大飯発電所原子炉施設保安規定変更認可申請書
審査資料
(緊急時対策所の機能移行に伴う変更他)

緊急時対策所の機能移行に伴う変更他について

(1) 3, 4号炉緊急時対策所の機能移行に伴う変更について

(2) 3, 4号炉重大事故等対策における操作の想定時間の一部変更について

A, B . 保安規定変更案(添付3 重大事故等および大規模損壊対応に係る実施基準)

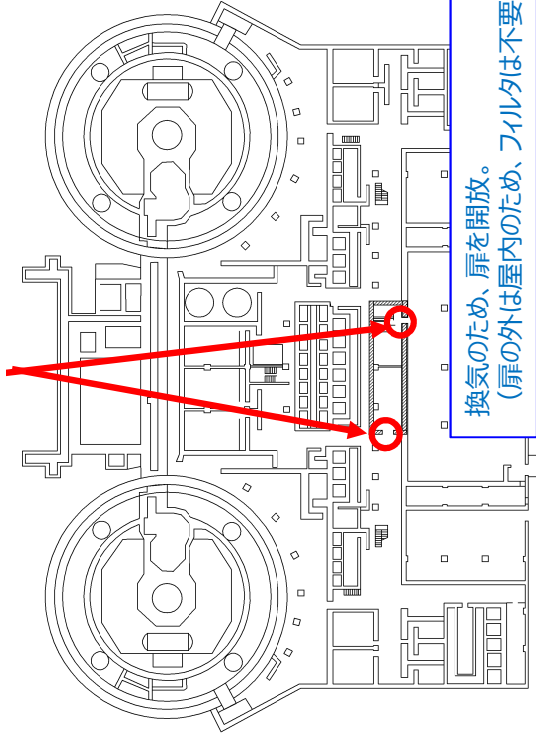
○緊急時対策所機能移行に伴い、要員のスタート位置および緊急時対策所設備に係る対応手順等が変更になるため、保安規定添付3表-20の要員数、想定時間他を変更する。

○操作の確実性を高めるため、送水車を用いた手順については、移動時間の追加に加え、作業時間の追加を行う。保安規定添付3表-20の想定時間を変更する手順は以下のとおり。

変更前				変更後					
操作 手順 No.	対応手段	要員	要員数	想定 時間	操作 手順 No.	対応手段	要員	要員数	想定 時間
1 1	海水から使用済燃料ピットへの注水※1	緊急安全対策要員	5	2.7時間	1 1	海水から使用済燃料ピットへの注水※1	緊急安全対策要員	5	3.4時間
	送水車による使用済燃料ピットへのスプレイ	緊急安全対策要員	7	2時間		送水車による使用済燃料ピットへのスプレイ	緊急安全対策要員	7	2.9時間
1 2	大容量ポンプ(放水砲用)および放水砲による原子炉周辺建屋(貯蔵槽内燃料体等)への放水	No. 1 2にて整備する。 (大容量ポンプ(放水砲用)および放水砲による 大気への拡散抑制と同様)	4	2時間	1 2	大容量ポンプ(放水砲用)および放水砲による原子炉周辺建屋(貯蔵槽内燃料体等)への放水	No. 1 2にて整備する。 (大容量ポンプ(放水砲用)および放水砲による 大気への拡散抑制と同様)	4	2時間
	可搬型設備による使用済燃料ピットの状態監視※1	緊急安全対策要員				4	2時間		
	大容量ポンプ(放水砲用)および放水砲による大気への拡散抑制	緊急安全対策要員	12	3.5時間		大容量ポンプ(放水砲用)および放水砲による大気への拡散抑制	緊急安全対策要員	12	3.7時間
	シルトフェンスによる海洋への拡散抑制	緊急安全対策要員	12	4時間		シルトフェンスによる海洋への拡散抑制	緊急安全対策要員	12	4.2時間
1 2	送水車およびスプレイヘッドによる大気への拡散抑制	緊急安全対策要員	7	2時間	1 2	送水車およびスプレイヘッドによる大気への拡散抑制	緊急安全対策要員	7	2.9時間
	大容量ポンプ(放水砲用)、放水砲および泡混合器による航空機燃料火災への泡消火	緊急安全対策要員	12	3.5時間		大容量ポンプ(放水砲用)、放水砲および泡混合器による航空機燃料火災への泡消火	緊急安全対策要員	12	3.7時間

「緊急時対策所の居住性確保に関する対策」の変更

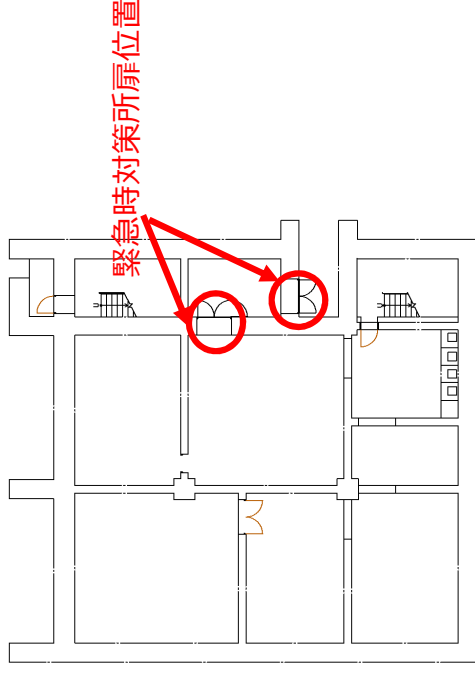
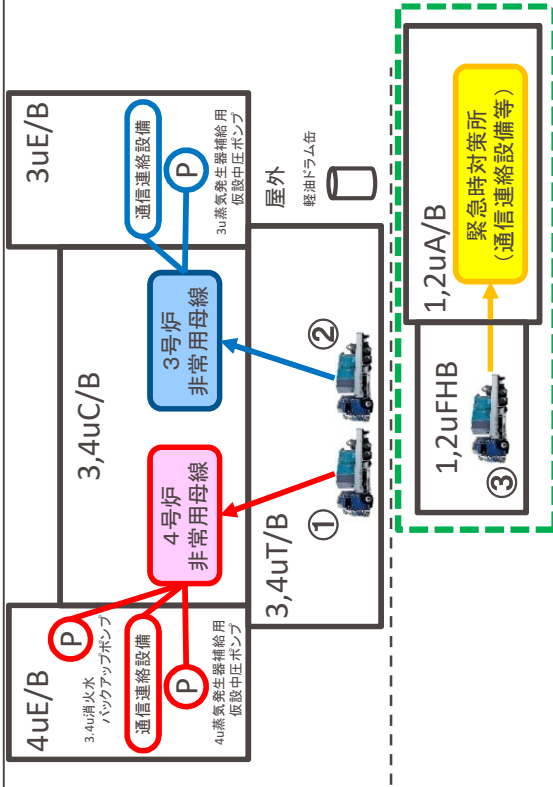
緊急時対策所扉位置

換気のため、扉を開放。
(扉の外は屋内のため、フィルタは不要)

換気のため、扉を開放。
(扉の外は屋外であるため、仮設フィルタを設置し火山灰流入を防ぐ)

- 添付2 火災、内部溢水、火山影響等および自然災害発生時の対応に係る実施基準
(第18条、第18条の2、第18条の2の2および第18条の3関連)
- 3 火山影響等、降雪、地滑り発生時
3. 4 手順書の整備
- (1) 各課(室)長(当直課長を除く。)は、火山影響等、降雪および地滑り発生時における原子炉施設の保全のための活動を行うために必要な体制の整備として、以下の活動を実施することを社内標準に定める。
(中略)
- h. 緊急時対策所の居住性確保に関する対策
火山影響等発生時において、緊急時対策所入口扉を開放することにより緊急時対策所の居住性を確保する。
(a) 緊急時対策所の居住性確保
各課(室)長は、緊急時対策所入口扉の開放により居住性を確保し、降下火砕物の侵入を防止するため、入口扉(2箇所)に仮設フィルタを取り付ける。仮設フィルタ取り付け後は、緊急時対策所内の酸素濃度および二酸化炭素濃度の監視を行う。

新緊急時周辺概要図

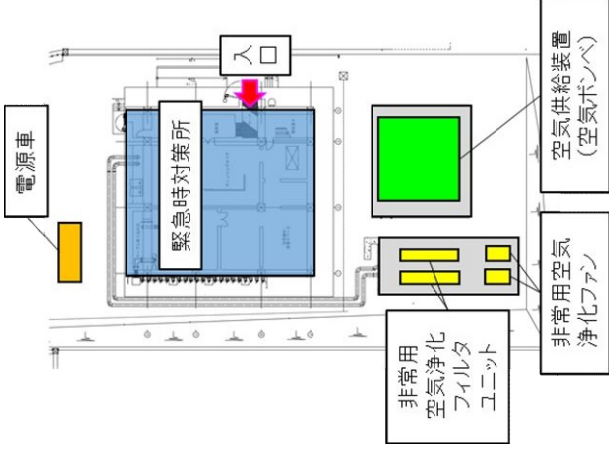
緊急時対策所の機能移行に伴い、緊急時対策所の居住性の確保に係る設備のLCO台数などを変更する。

設備	変更前後における差異理由
緊急時対策所非常用空気浄化ファン 緊急時対策所非常用空気浄化フィルタユニット	指揮所、待機場所一体化による設備の変更、台数の変更
空気供給装置	建屋容積の変更に伴う必要本数の変更
酸素濃度計 二酸化炭素濃度計	指揮所、待機場所一体化による個数の変更
緊急時対策所内可搬型エリアモニタ	指揮所、待機場所一体化による個数の変更
緊急時対策所外可搬型エリアモニタ	(保安規定変更なし)
可搬式モニタリングポスト	緊急時対策所外可搬型エリアモニタにより プルーフ検知をためため不要
